项目名称：变更袁一矿-藕池变 110kV 线路及升压站工程

编制日期：2024年6月

变更袁一矿-藕池变 110kV 线路及升压站工程 环境影响报告表技术评审意见

变更袁一矿-藕池变 110kV 线路及升压站工程环境影响报告表技术评审意见修改清单

图 4-1 噪声预测坐标系

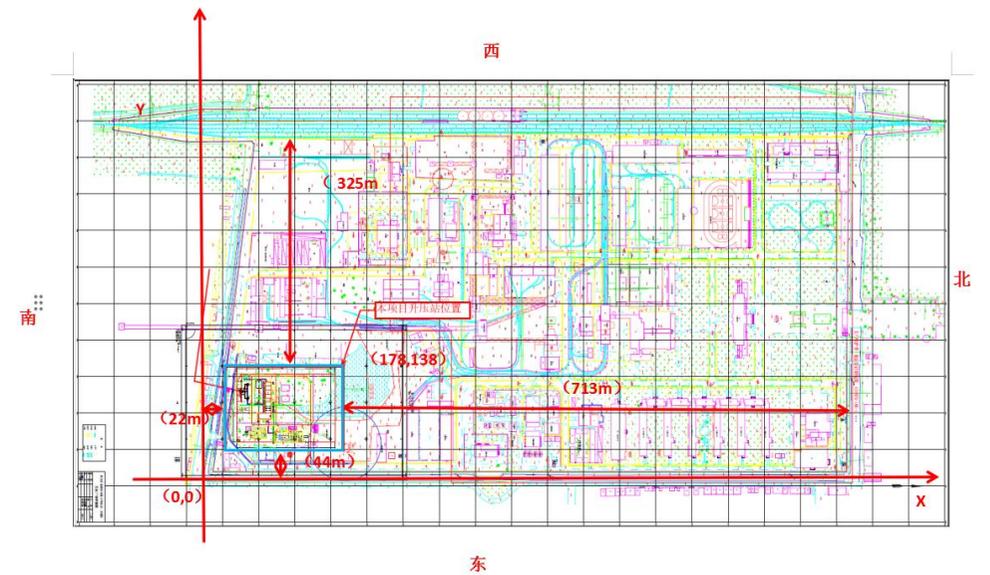
4、核实电磁环境敏感目标；完善运行期电磁环境类比预测及声环境影响预测分析。

修改前										修改后																																																																																																													
<p>2、声环境影响分析</p> <p>2.1 噪声源强</p> <p>本项目在现有升压站西侧新建一台主变。现有升压站未完全运行，因此本次噪声预测采用两个主变作为源强预测。</p> <p>本项目运营期升压站主要噪声源见表 4-2。</p> <p style="text-align: center;">表 4-2 升压站噪声源强一览表 单位：dB(A)</p> <table border="1" style="width: 100%; border-collapse: collapse;"> <thead> <tr> <th rowspan="2">序号</th> <th rowspan="2">声源名称</th> <th rowspan="2">型号</th> <th colspan="3">空间相对位置/m</th> <th colspan="2">声源源强（任选一种）</th> <th rowspan="2">声源控制措施</th> <th rowspan="2">运行时</th> </tr> <tr> <th>X</th> <th>Y</th> <th>Z</th> <th>（声压级/距声源距离）/（dB(A)/m）</th> <th>声功率级/dB(A)</th> </tr> </thead> <tbody> <tr> <td>1</td> <td>90MVA主变</td> <td>SZ20-9000/110</td> <td>349</td> <td>45</td> <td>3</td> <td>64/1</td> <td>/</td> <td>选低噪设备、减震</td> <td>全</td> </tr> <tr> <td>2</td> <td>低噪声壁式轴流风机</td> <td>功率15kW</td> <td>41</td> <td>21</td> <td>1</td> <td>65/1</td> <td>/</td> <td>选低噪设备、减震</td> <td>全</td> </tr> <tr> <td>3</td> <td>低噪声防爆壁式轴流风机</td> <td>/</td> <td>333</td> <td>58</td> <td>1</td> <td>65/1</td> <td>/</td> <td>选低噪设备、减震</td> <td>全</td> </tr> <tr> <td>4</td> <td>低噪声壁式轴流风机</td> <td>/</td> <td>376</td> <td>71</td> <td>1</td> <td>65/1</td> <td>/</td> <td>选低噪设备、减震</td> <td>全</td> </tr> <tr> <td>5</td> <td>1#SVG成套装置</td> <td>/</td> <td>345</td> <td>78</td> <td>2</td> <td>52/2</td> <td>/</td> <td>选低噪设备、减震</td> <td>全</td> </tr> <tr> <td>6</td> <td>2#SVG成套装置</td> <td>/</td> <td>359</td> <td>78</td> <td>2</td> <td>52/2</td> <td>/</td> <td>选低噪设备、减震</td> <td>全</td> </tr> </tbody> </table>										序号	声源名称	型号	空间相对位置/m			声源源强（任选一种）		声源控制措施	运行时	X	Y	Z	（声压级/距声源距离）/（dB(A)/m）	声功率级/dB(A)	1	90MVA主变	SZ20-9000/110	349	45	3	64/1	/	选低噪设备、减震	全	2	低噪声壁式轴流风机	功率15kW	41	21	1	65/1	/	选低噪设备、减震	全	3	低噪声防爆壁式轴流风机	/	333	58	1	65/1	/	选低噪设备、减震	全	4	低噪声壁式轴流风机	/	376	71	1	65/1	/	选低噪设备、减震	全	5	1#SVG成套装置	/	345	78	2	52/2	/	选低噪设备、减震	全	6	2#SVG成套装置	/	359	78	2	52/2	/	选低噪设备、减震	全	<p>P27-31：核实修改了噪声设备及源强，给出了设备到各厂界距离，并判定为点声源，建设了坐标系，给出了声源位置图，并根据前文修改内容（监测数据、敏感点）完善了噪声预测内容，补充了声等值线图。</p> <p>2、声环境影响分析</p> <p>2.1 噪声源强</p> <p>现有升压站设备已运行，监测期间升压站和袁一矿工况正常，本次以厂界噪声监测值作为现有项目现状值，叠加本次扩建项目贡献值预测得到预测值。</p> <p>本项目在现有升压站西侧新建一台主变。根据建设单位提供主变检验报告和设计单位提供的 SVG 和站用接地变压器噪声源强等相关资料，主变压器满负荷运行时其外壳 1m 处的等效 A 声级为 63.8dB(A)，SVG 装置 1m 处的等效 A 声级不大于 74.1dB(A)，站用接地变压器 2m 处的等效 A 声级不大于 60dB(A)。</p> <p>本项目运营期升压站主要噪声源见表 4-5。</p> <p style="text-align: center;">表 4-5 升压站噪声源强一览表 单位：dB(A)</p> <table border="1" style="width: 100%; border-collapse: collapse;"> <thead> <tr> <th rowspan="2">序号</th> <th rowspan="2">声源名称</th> <th rowspan="2">型号</th> <th colspan="3">空间相对位置/m</th> <th colspan="2">声源源强（任选一种）</th> <th rowspan="2">声源控制措施</th> <th rowspan="2">运行时段</th> </tr> <tr> <th>X</th> <th>Y</th> <th>Z</th> <th>（声压级/距声源距离）/（dB(A)/m）</th> <th>声功率级/dB(A)</th> </tr> </thead> <tbody> <tr> <td>1</td> <td>2#SVG成套装置</td> <td>/</td> <td>82.3</td> <td>113.75</td> <td>2.6</td> <td>74.1/1</td> <td>/</td> <td>选低噪设备、减震</td> <td>全年</td> </tr> </tbody> </table>										序号	声源名称	型号	空间相对位置/m			声源源强（任选一种）		声源控制措施	运行时段	X	Y	Z	（声压级/距声源距离）/（dB(A)/m）	声功率级/dB(A)	1	2#SVG成套装置	/	82.3	113.75	2.6	74.1/1	/	选低噪设备、减震	全年
